**МАТЕРИАЛЫ
АНТИФРИКЦИОННЫЕ ПОРОШКОВЫЕ**

МЕТОД ОПРЕДЕЛЕНИЯ ТРИБОТЕХНИЧЕСКИХ СВОЙСТВ

ГОСТ 26614—85

**Изменение № 1 ГОСТ 26614—85 Материалы антифрикционные порошковые.
Метод определения триботехнических свойств**

Черт. 2

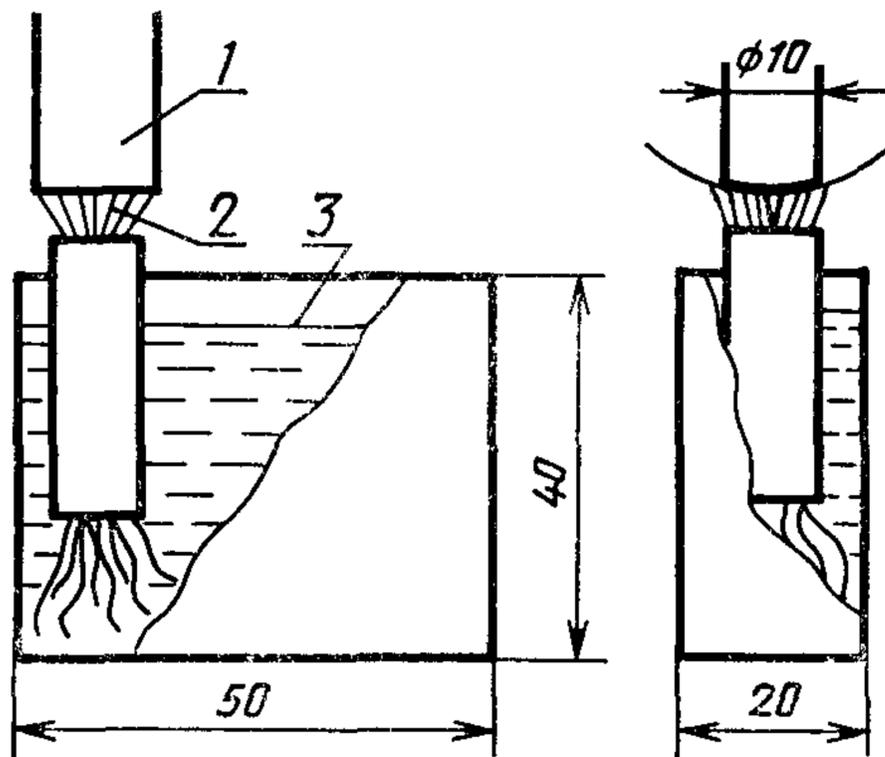
чертеж 2. Заменить размер: $14_{-0,18}$ на $16_{-0,18}$.
